Subject : RE: Plaatje conclusies en retour versie eindrapport

Ik heb het eindrapport van gisteren 17.00 uur doorgelezen;
Een paar kleine opm. verzoek dit te verwerken.

Principeschets bromideverontreiniging (< 10 mg/l achtergrondwaarde)

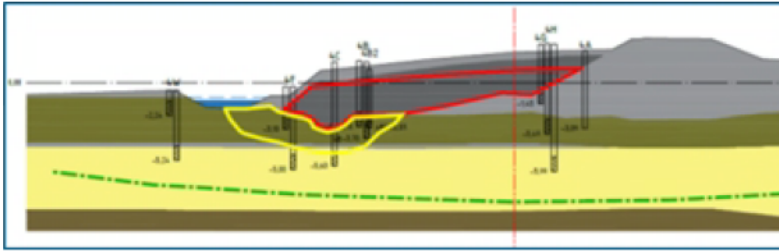
Gelet op onderstaan plaatje. grondwater bromide is 0,3 mg/l het VRniet 10 mg/l...???

Neem je dit ook nog op in je eindrapport bij conclusies, om situatie helder te maken.

Ter vervanging van het plaatje bij de conclusies.

- Rood = hoge concentraties 1200-1800 mg/l
- Geel = middelhoge concentraties 25-530 mg/l
- Groen = lage concentraties < 10 mg/l (is achtergrondwaarde)
